**CORPORACIÓN PARA EL DESARROLLO SOSTENIBLE DEL URABA  
CORPOURABA**

**Por la cual se otorga permiso de ocupación de cauce y se adoptan otras disposiciones.**

Que en los archivos de la Corporación se encuentra radicado el expediente 200-165106-0277-2019, donde obra Auto N° **0510** del 24 de octubre de 2019, mediante el cual se declaró iniciada actuación administrativa ambiental para el trámite de **PERMISO DE OCUPACION DE CAUCE- QUEBRADA SABALETA PUENTE 13** sobre la fuente ubicada en las coordenadas **X: 1060772,72** y **Y: 1309238,8**, localizada en el municipio de Mutatá, Departamento de Antioquia, según solicitud elevada por la sociedad **CHINA HARBOURG ENGINEERING COMPANY LIMITED COLOMBIA**, identificada con Nit 900.367.682-3, actuando bajo poder conferido por la sociedad **AUTOPISTAS URABA S.A.S** identificada con Nit 900.902.591-7.

**Ilustración 3** Planta detalle de protección con bolsacreto

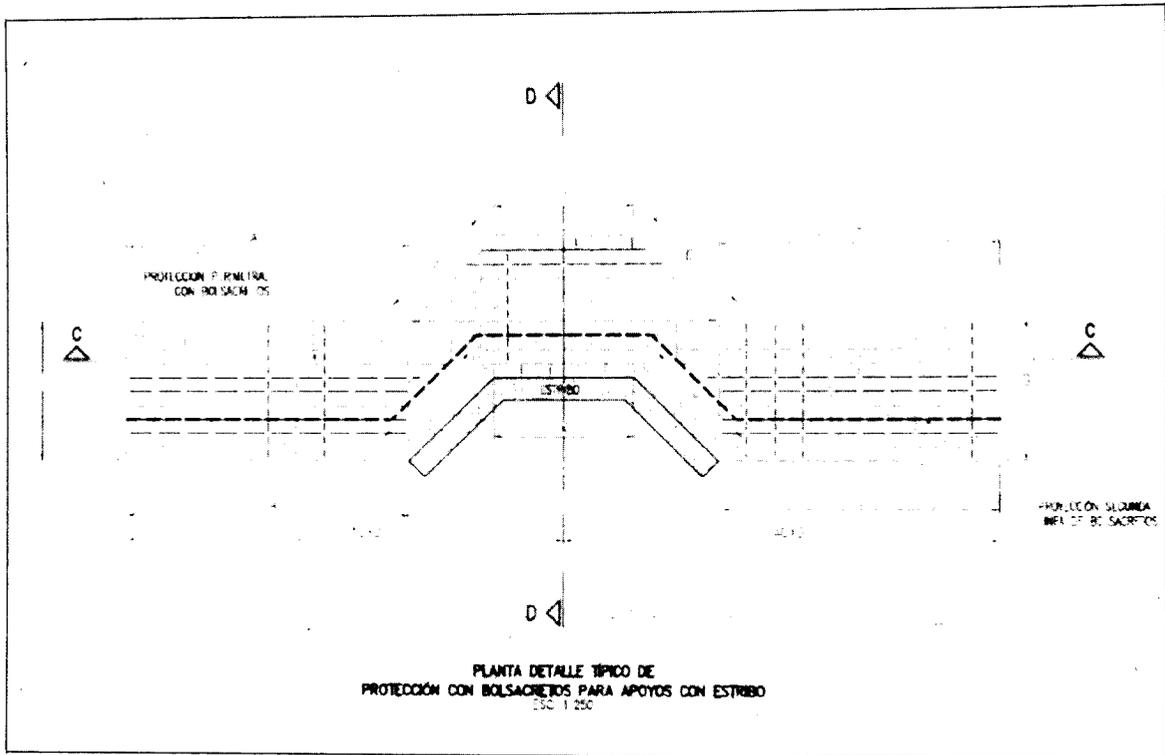
Acorde a los resultados de los análisis presentados, se tiene que el puente existente donde se proyecta la realización de obras de protección con bolsacreto, cuenta con capacidad hidráulica suficiente ante una creciente máxima Tr 50 años, el análisis de socavación indica que la estructura no presenta riesgo de socavación en el tramo a intervenir, por lo cual la profundidad de las obras proyectadas se encuentra acorde con los resultados del análisis de socavación.

La disposición de las obras de protección con bolsacreto descritas en la ilustración 2 y 3 indican que con la instalación de las obras no se afectará el flujo ni la capacidad hidráulica de la corriente hídrica.
